本局 101 年 2 月份 (16-29) 建造執照、變更設計、變更使用執照建築師簽證負責項目案件抽查會審案

101 年 2 月 (16-29) 建築師簽證案件抽查審核紀錄表

◎一樓及頂樓(或露台)上方之雨遮之標示原則

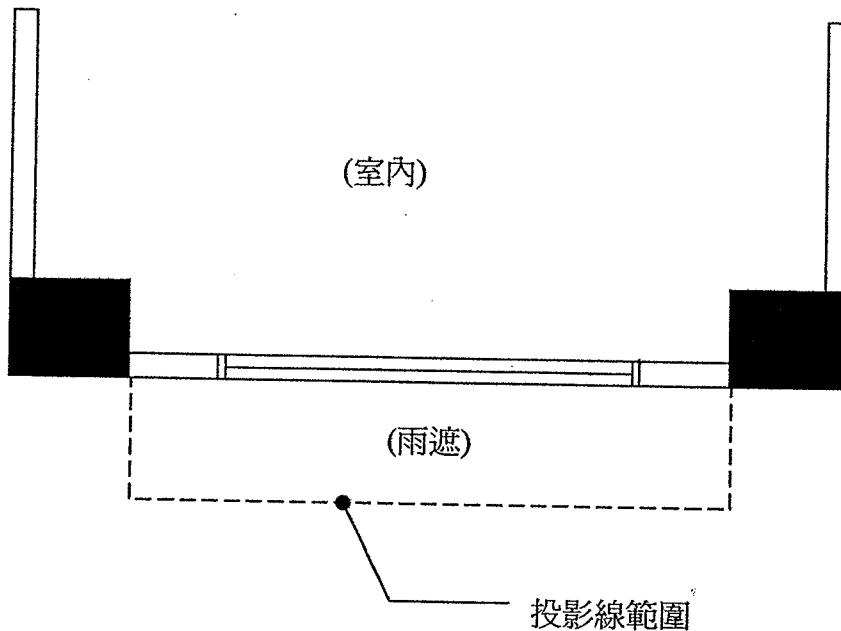
(一) 考量建築物一樓及頂樓(或露台)上方雨遮標示涉及產權登記事宜，其雨遮標示之處理原則如下：一樓及頂樓(或露台)上方之雨遮以虛線繪製範圍，並標示為「雨遮」，虛線上並標示「投影線範圍」（詳後簡圖）。
